Sak 7073 -20/44891

Bøvågen 18. juni 2022

Ulovlig tiltak:

Vedlagt følger tegning/snittskisse hvor snittet i rammeløyvet er sammenlignet med tiltaket Geitle nå bygger.

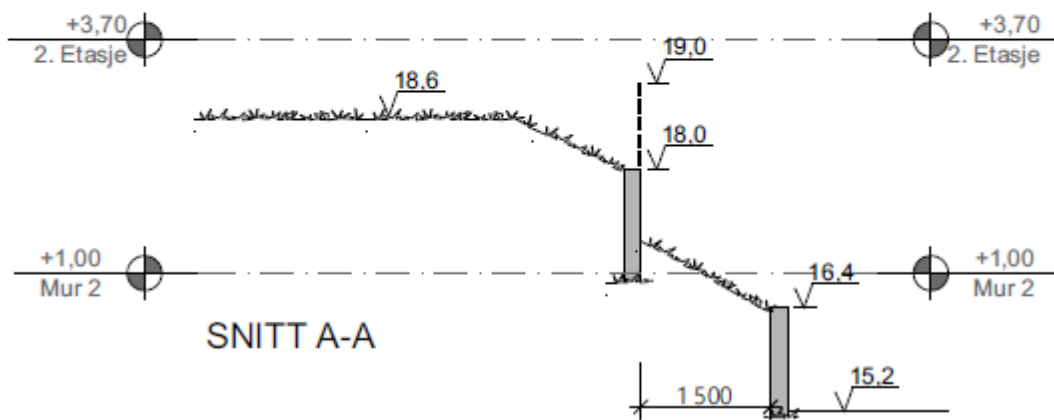
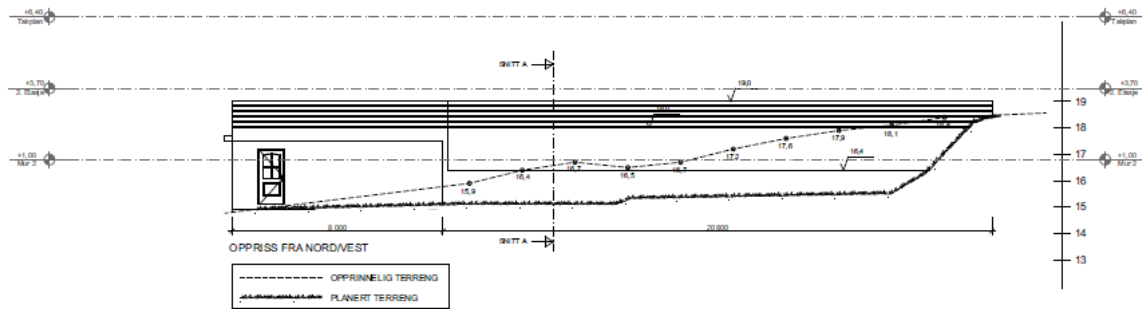
Som dere kan se av bilder og skisse så bygger Geitle et omfattende tiltak som er 1,37m høyere enn godkjent tiltak.

Har Byggraad AS og Multi Prosjekt Team AS godkjent dette avviket?
